## TECHNICAL NOTICE

OGGETTO: Sostituzione della rondella Exotec

PRODOTTI INTERESSATI:

BT1380108 (taglie SM-ML-XLXXL)

Rondella in acciaio inossidabile

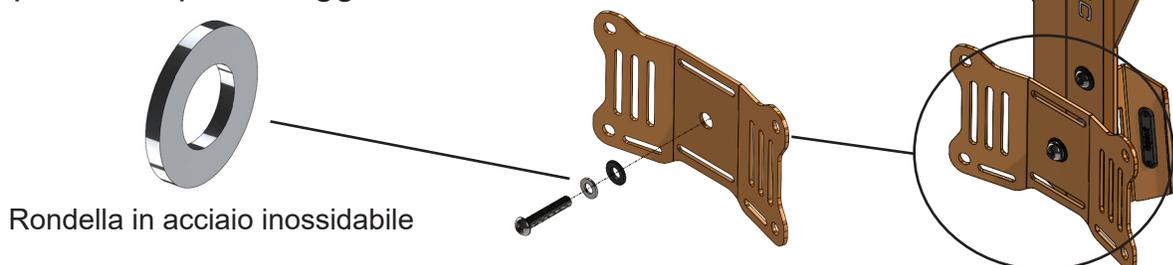
Apeks ha identificato un problema relativo al "bullone della piastra della cintura", che potrebbe passare attraverso la piastra posteriore del GAV Apeks Exotec.

È stato creato un kit aggiornato per migliorare il design del GAV e renderlo più robusto aggiungendo due rondelle in acciaio inossidabile.\*

Per identificare se il tuo GAV è stato aggiornato, controlla la presenza di rondelle in acciaio inossidabile nel foro centrale del girovita. Se non è presente una rondella in acciaio inossidabile come mostrato di seguito, si consiglia di restituire il GAV al rivenditore più vicino per un aggiornamento.

Questo non è un problema di sicurezza poiché la piastra posteriore rimarrebbe sempre attaccata al GAV. Tuttavia, ti consigliamo di restituire gentilmente il tuo GAV al rivenditore più vicino, che sarà lieto di aggiornare il tuo kit gratuitamente.
